# 燃料デブリ取り出し遠隔操作室を含めた 新集中監視室の耐震クラスの考え方について

2023年10月10日

東京電力ホールディングス株式会社

福島第一原子力発電所にて建設を計画している燃料デブリ取り出し操作室を含む新集中監視室については、2022年7月に規制庁殿と「耐震クラスの設定」に関する面談を実施している。

耐震クラス分類と施設等の特徴に応じた地震動の設定及び必要な対策を判断する流れ

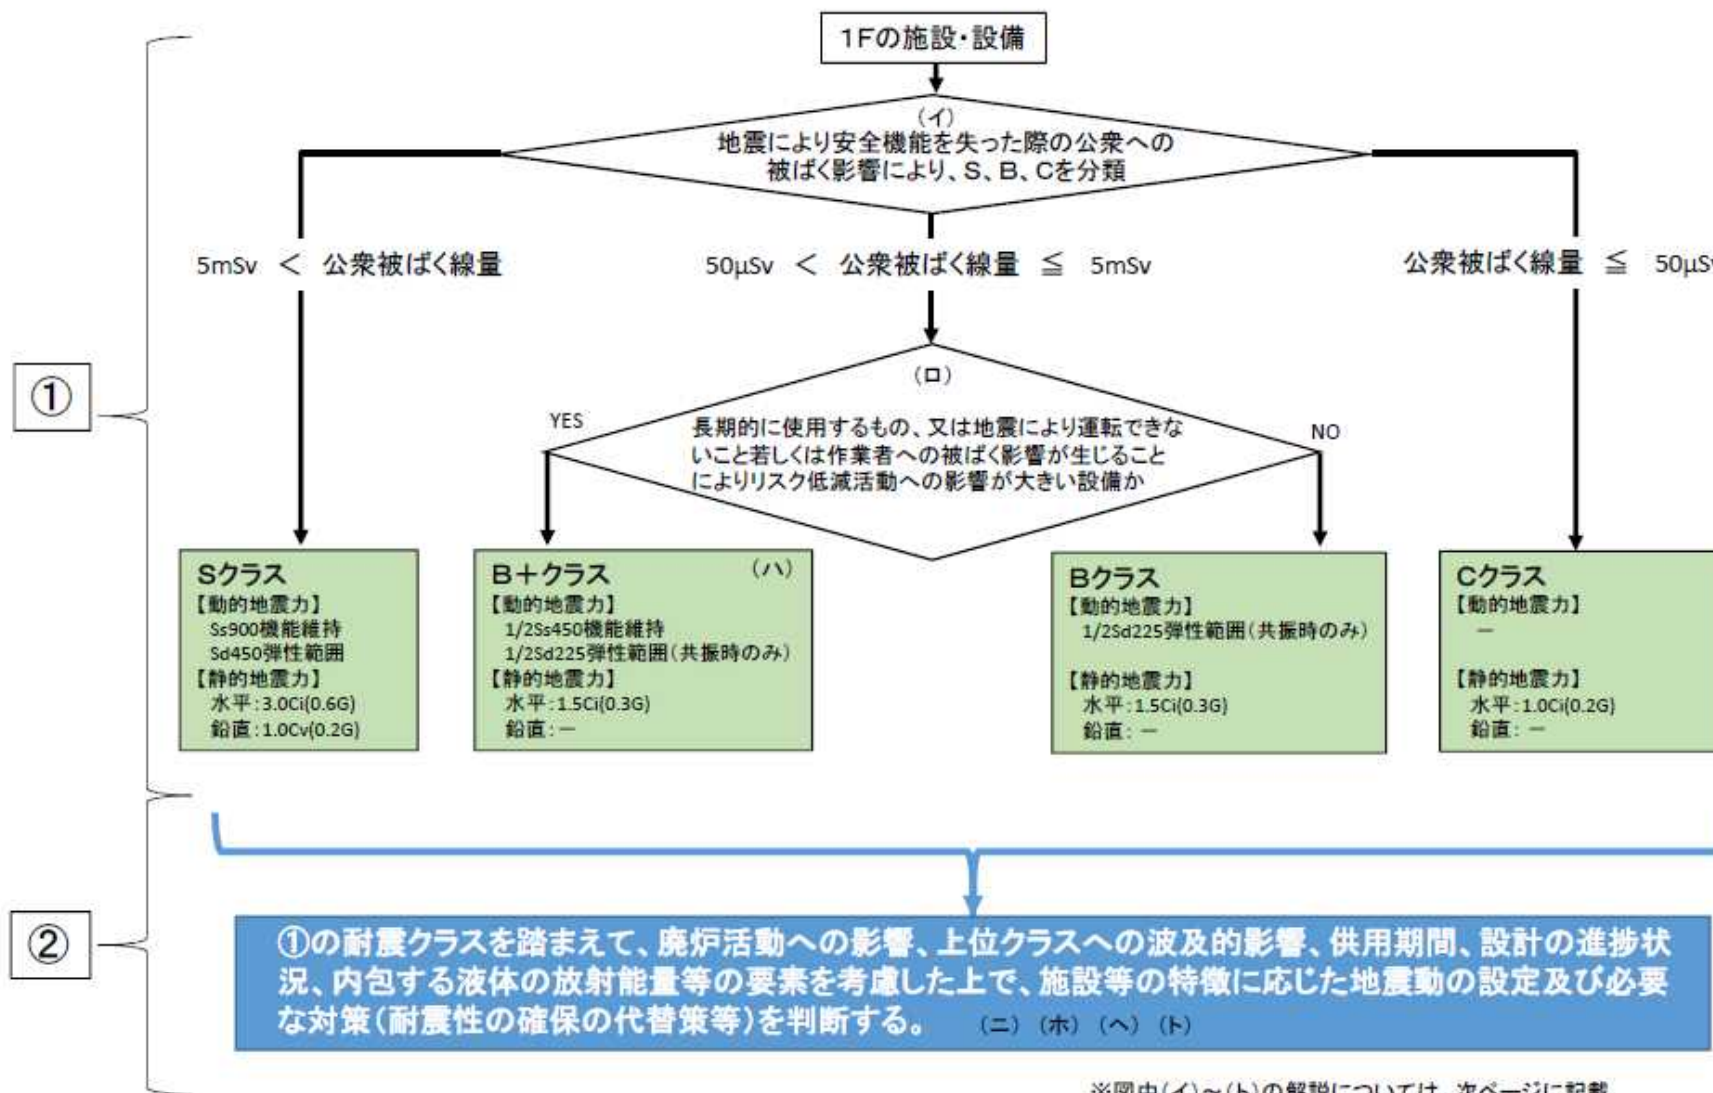
- 新集中監視室の耐震クラスについては、「耐震クラス分類と施設等の特徴に応じた地震動の設定及び必要な対策を判断する流れ」に従うと、以下のとおり。

① (イ) 地震により安全機能を失った際の公衆への被ばく影響によりS,B,Cを分類

⇒ 新集中監視室は放射性物質を内包する施設ではないため、新集中監視室の機能喪失に伴う直接的な放射線影響はない。なお、公衆被ばく影響に直接関係する安全機能は、現場設備にて担保しており、新集中監視室の機能喪失が公衆への被ばくに直接的な影響を及ぼすものではない。(補足資料1参照)

新集中監視室の耐震クラスは「Cクラス」と判断

### 【2022年7月7日 面談】 （規制庁殿作成議事より抜粋）

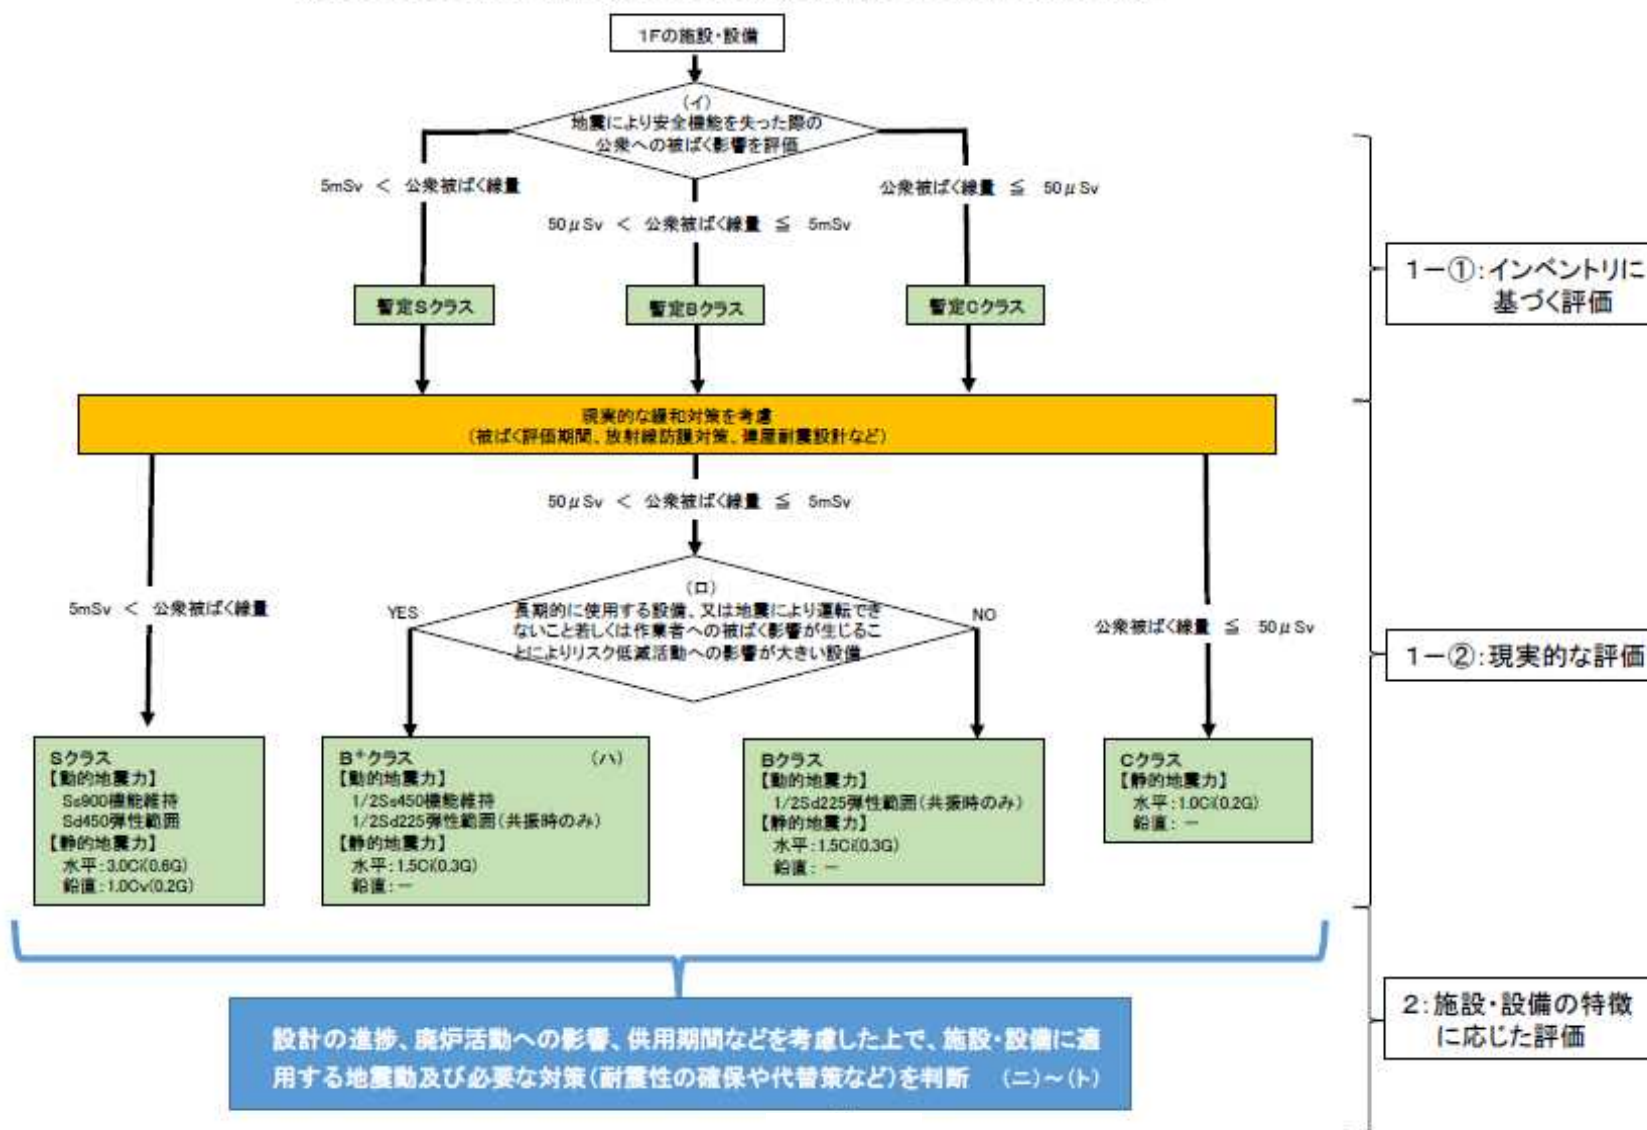
- 集中監視室は、原子炉の監視・制御の機能を持つため、C（Ss 機能維持）が規制要求であること、また耐震性の評価の際には、水平2 方向及び鉛直方向の地震力は適切な組み合わせを考慮すること。

- 理由としてはSクラスの原子炉の制御の場合Ss機能維持するものであるため、照らし合わせると制御系と緊急時対策はSs機能維持するものとする。
- 大規模デブリ取り出しは1～3号機に係るものであり、それがSクラスから落ちることはあり得ない。小規模取り出しなどは個別に実施するため公衆への影響が50μSv以下などと言えるかもしれないが、取り出し装置・監視すべての機能が集まるのであればそれがSs機能維持とならないことはあり得ない。
